NOTE TECHNIQUE N.00248/LB - Dec 03, 2018

SUJET: Alternative aux cartes principales pour moteurs à courant continu (avec module redresseur CC intégré) code : 41038712 et 41038713 - N'est plus disponible

Image 1

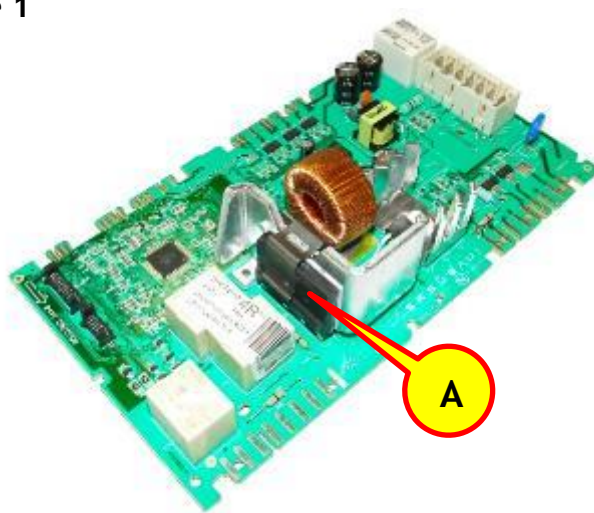
Nous vous informons qu'en raison de problèmes avec le fournisseur, les cartes principales INVENSYS avec module de redressement intégré (voir image 1- Réf. A et la note technique [Nt.0003/LB](#) de 2012), utilisées sur les modèles de machines à laver et lavante séchante avec moteur du commutateur actuel, ne sera plus disponible.

- Carte Principale (Machine à laver) - Redresseur intégré - code : **41038712** → Kit Carte Principale (Machine à laver) - **49038772**
- Carte Principale (Lavante séchante) - Redresseur intégré - Code : **41038713** → Kit Carte Principale (Lavante séchante) - **49038771**

Image 2

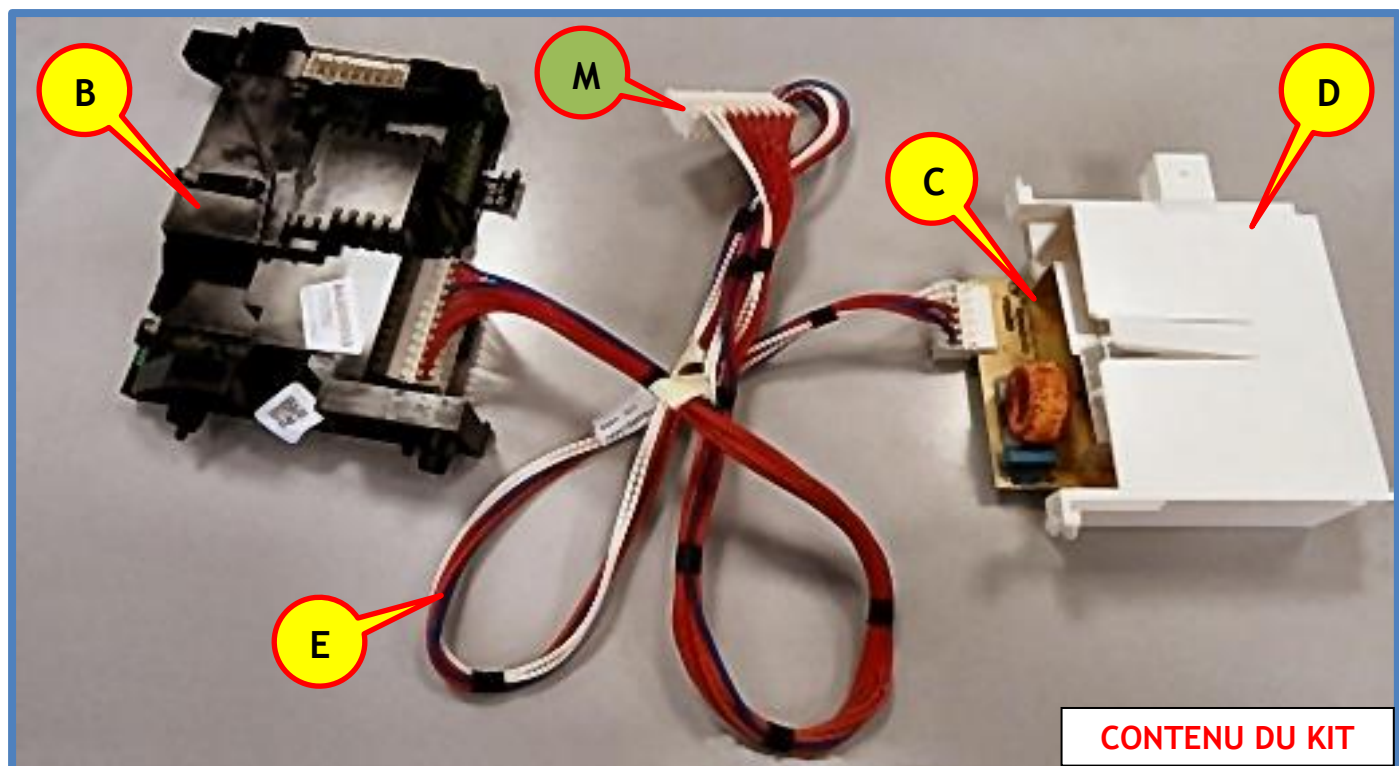
Le tableau suivant répertorie le contenu des kits de modules fournis en guise d'alternative (pour les composants individuels - voir l'image 2 à la page suivante).

- 7) **À l'aide de l'outil MEM, programmez la nouvelle carte mère (réf. B de l'image 2).** (Utilisez le fichier Eeprom approprié en fonction du numéro de série et de la date de fabrication **31XXXXXX 1XXX**).

- 8) Connectez le nouveau faisceau de câble moteur fourni dans le kit (réf. E de l'image 2) à la nouvelle carte mère et au nouveau module redresseur externe (voir l'image 2).

- 13) Branchez le connecteur 10 voies du nouveau câblage sur le moteur. (Réf. M de l'image 2)
- 14) Fixez avec le ruban isolant (ou les colliers en plastique) le nouveau faisceau de moteur sur le câblage d'origine et sur la traverse du châssis, en veillant à ce qu'il n'y ait aucune interférence avec la courroie ou la poulie du moteur.

Image 3

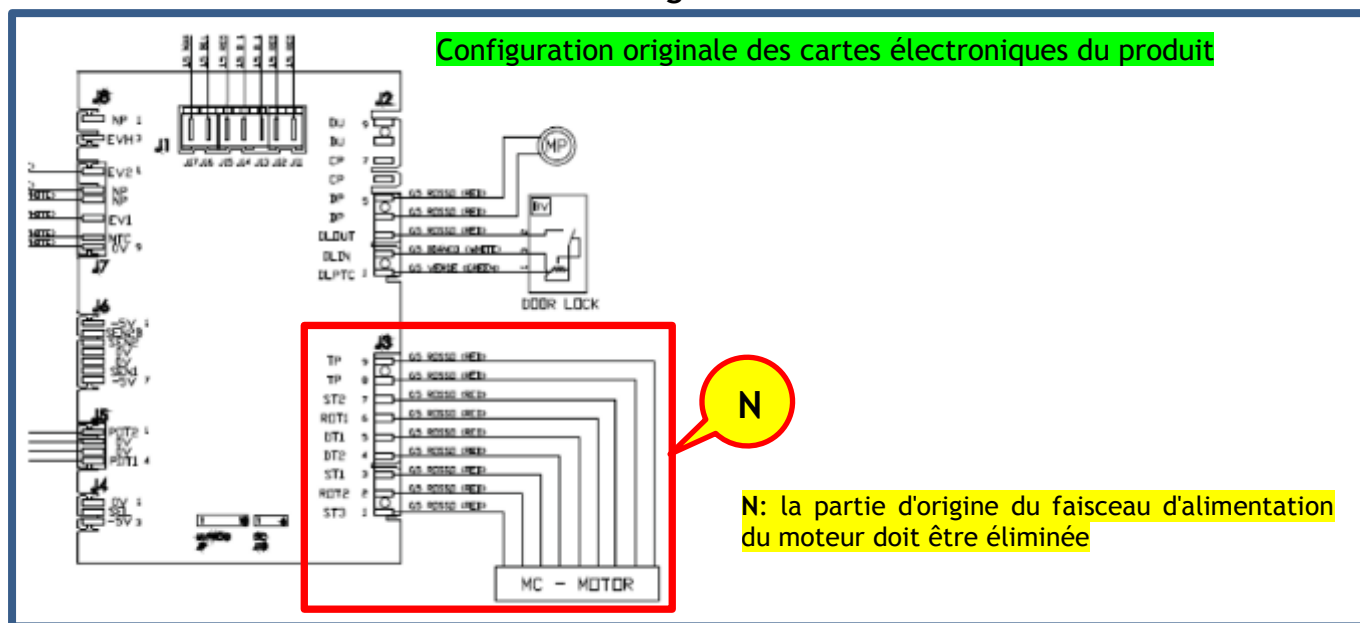
- 6) À l'exception du fil de terre (vert/jaune), retirez (coupez) du câblage d'origine le faisceau de câbles dédié à l'alimentation du moteur, voir réf. N de l'image 3 (il ne sera plus nécessaire, il sera remplacé par le nouveau harnais fourni avec le kit).

Image 4

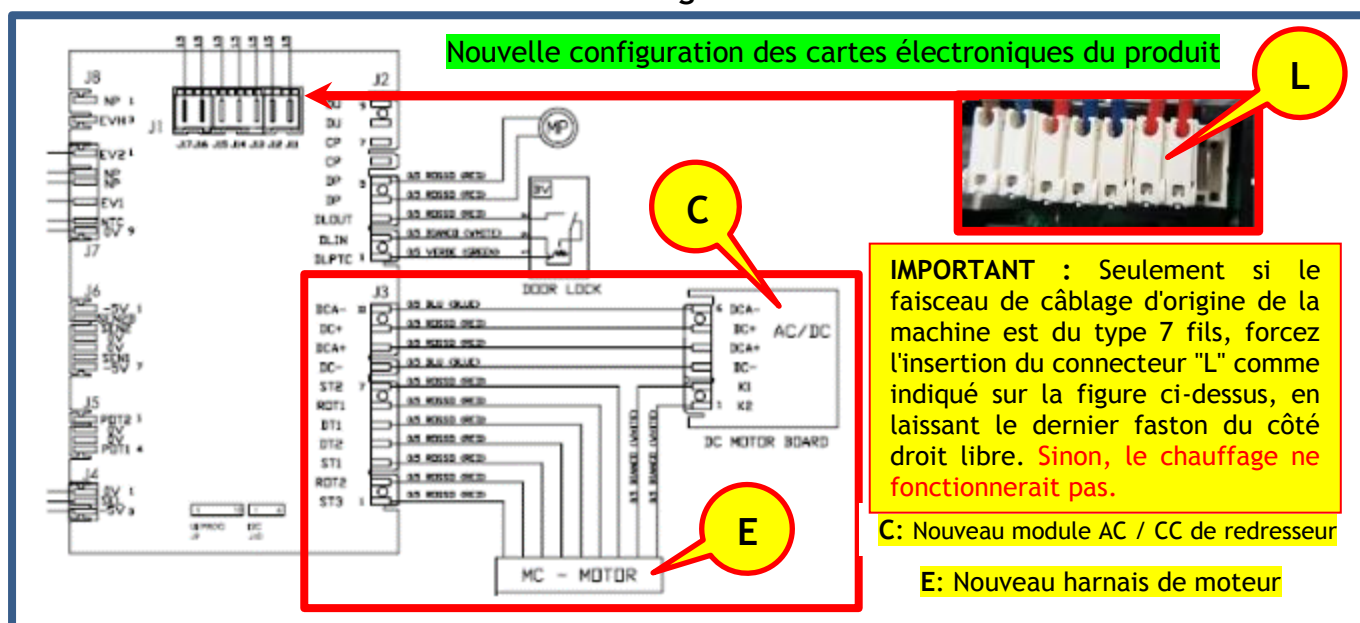
- 9) **Connectez tous les connecteurs du faisceau d'origine à la nouvelle carte principale en veillant à respecter les indications du schéma de câblage (voir image 4).**

Image 5

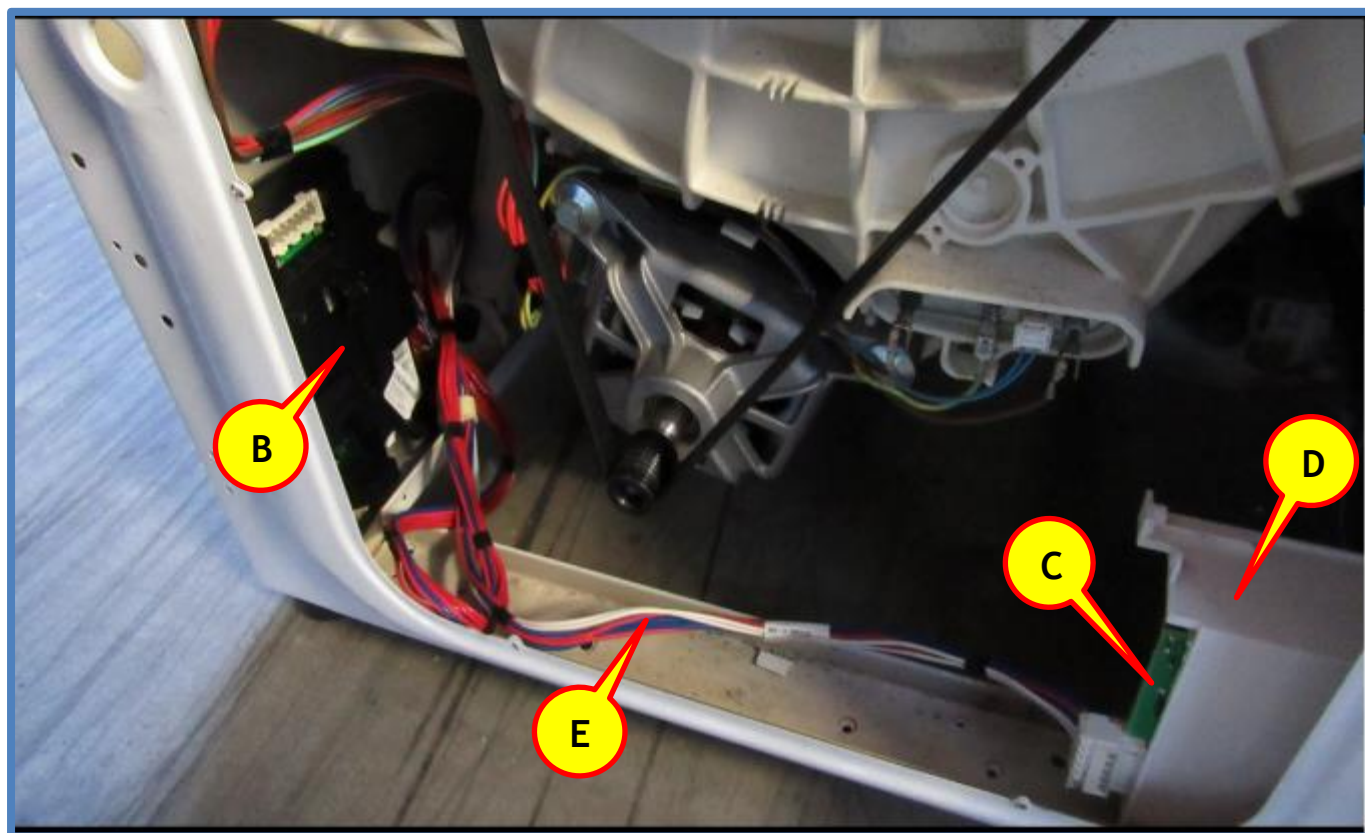
- 10) Placez la nouvelle carte principale et le nouveau module redresseur dans le châssis du lave-linge, comme indiqué dans l'image 5 à la page suivante.
